工程指示 / 要求簡箋(E.I.)

工程指示編號：EI / 1217 / 19

工程名稱：觀塘裕民坊

工程項目：幕牆 隔音生窗新款樣板(T5N)

角码加工图

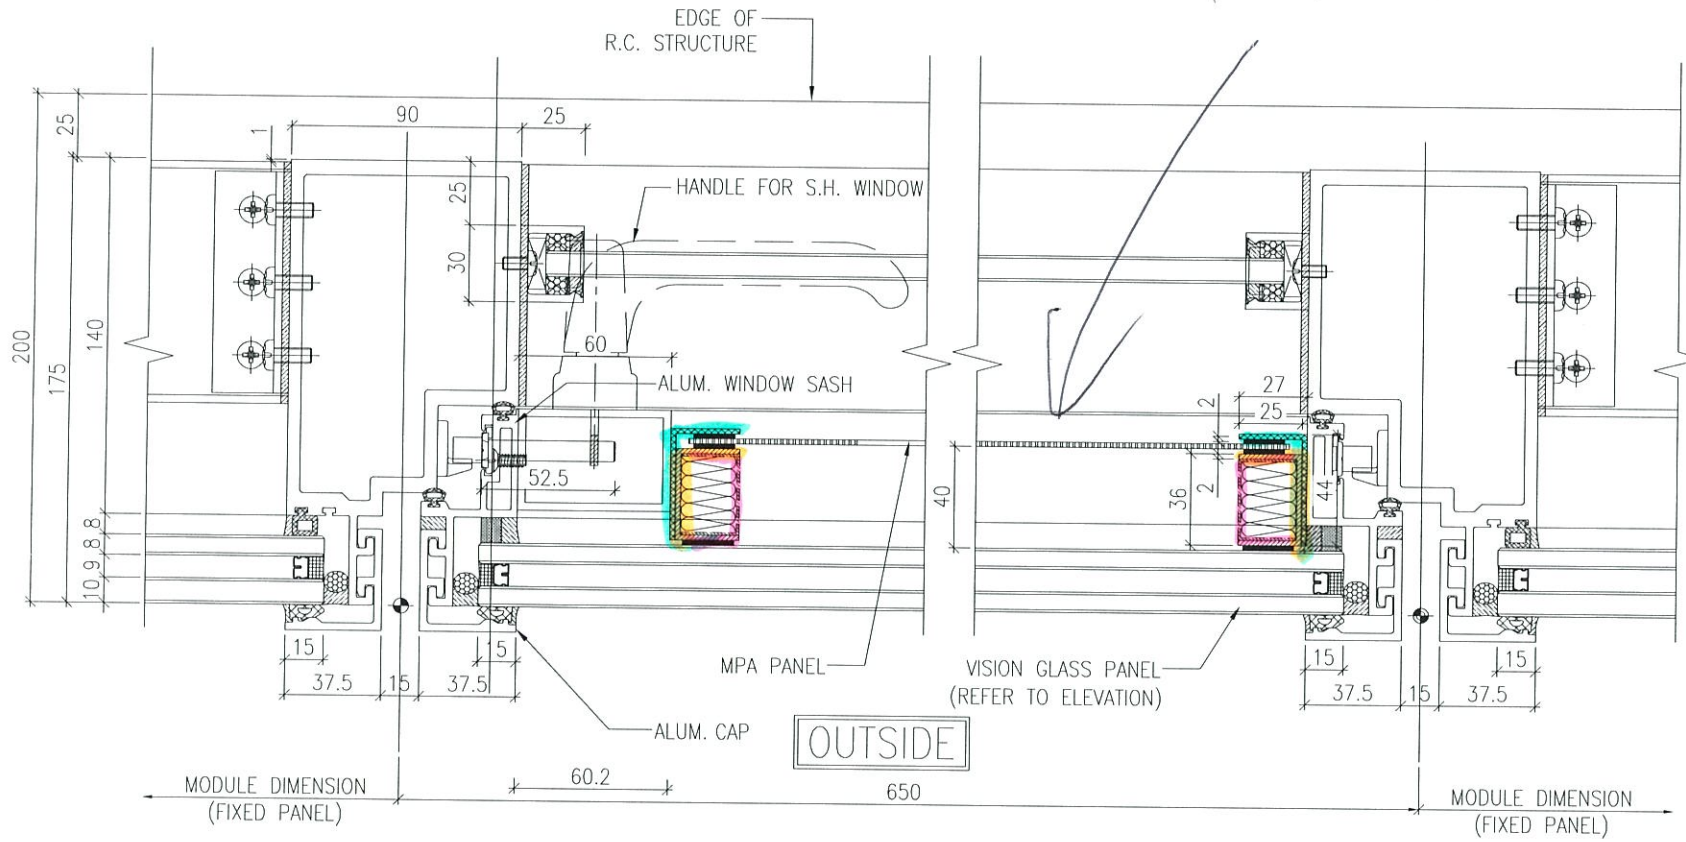
30*30*30*3 角码

16隻

~~可用~~ 可用 收料
M711 半平

T5N (A)

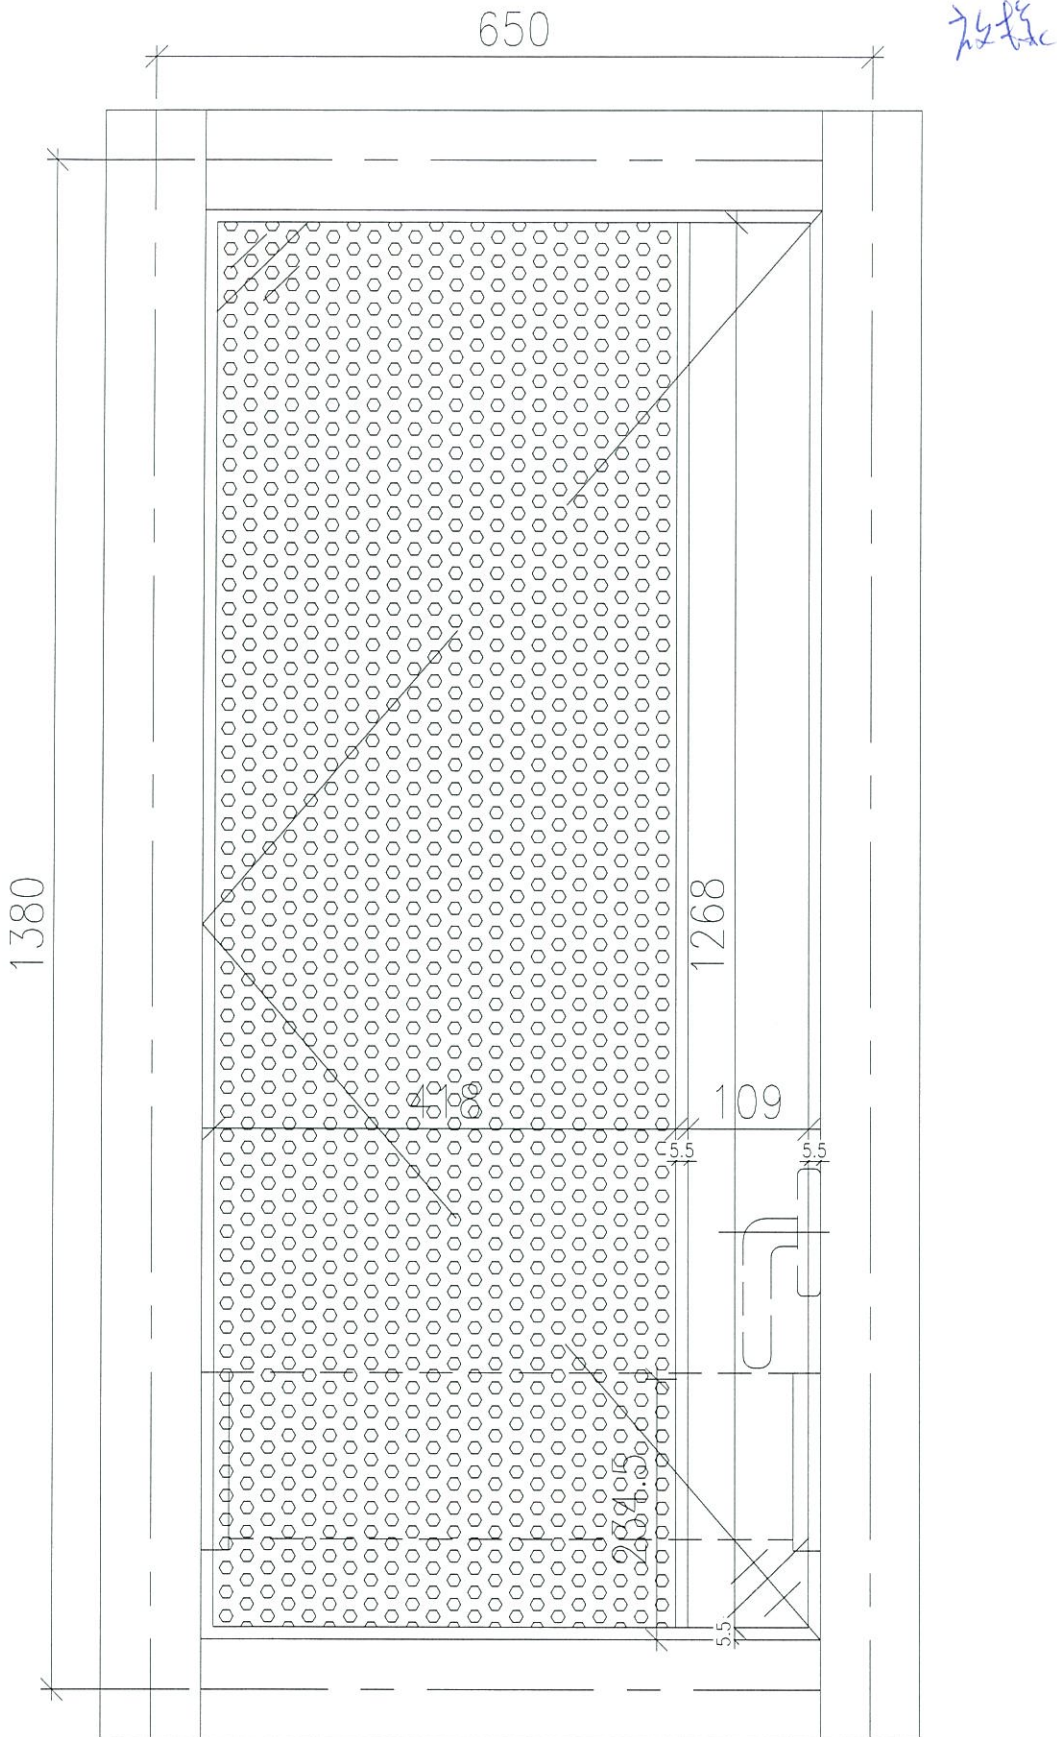
以 T5N 隔音窗作改款，在廠組裝隔音框出貨 (隔音板拆製)

修改
